改善箇所説明図

改善の内容

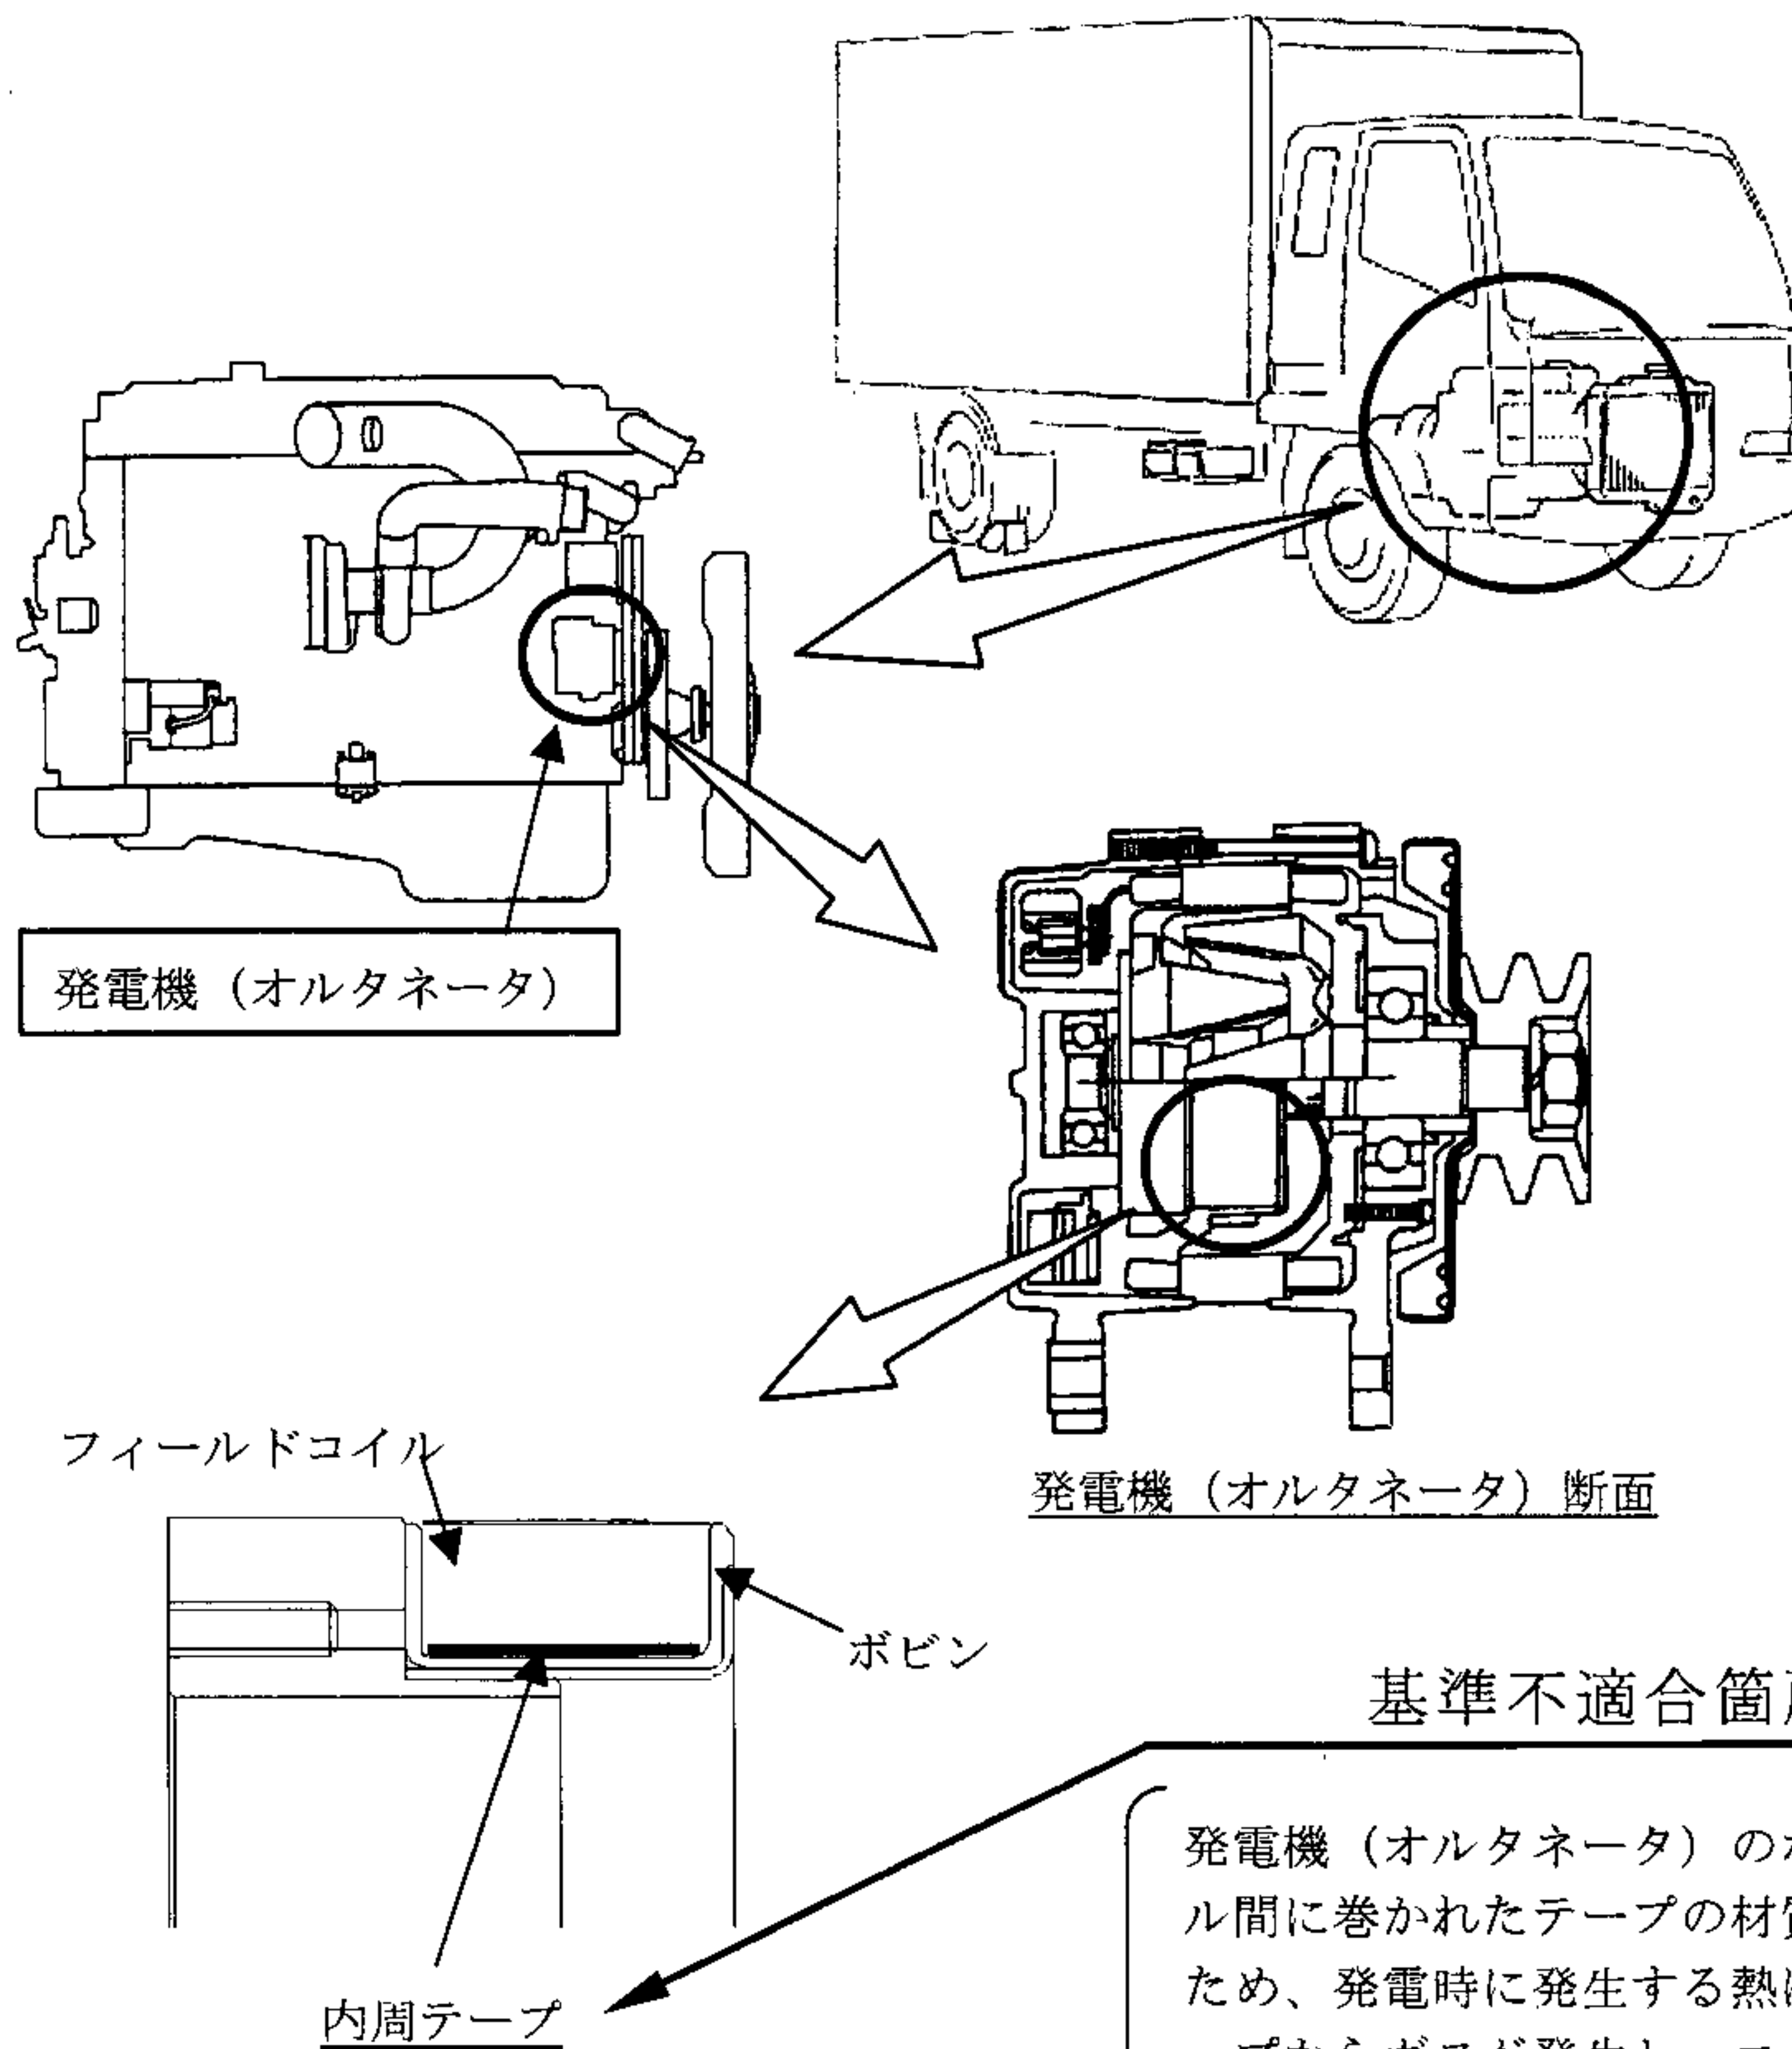
発電機（オルタネータ）のボビンとコイル間に巻かれたテープの材質が不適切なため、発電時に発生する熱により当該テープからガスが発生し、コイル被覆が損傷してショートし、発電ができなくなるものがある。そのため、そのままの状態で使用を続けると、エンジンが停止して再始動ができなくなるおそれがある。

全車両、発電機の部品番号および製造番号を確認し、対象の製造番号のものは発電機を対策品と交換する。

注：□は、交換部品を示す。

識別：作業完了車には、「MT-08」の文字が記載されたシールを貼り付ける。
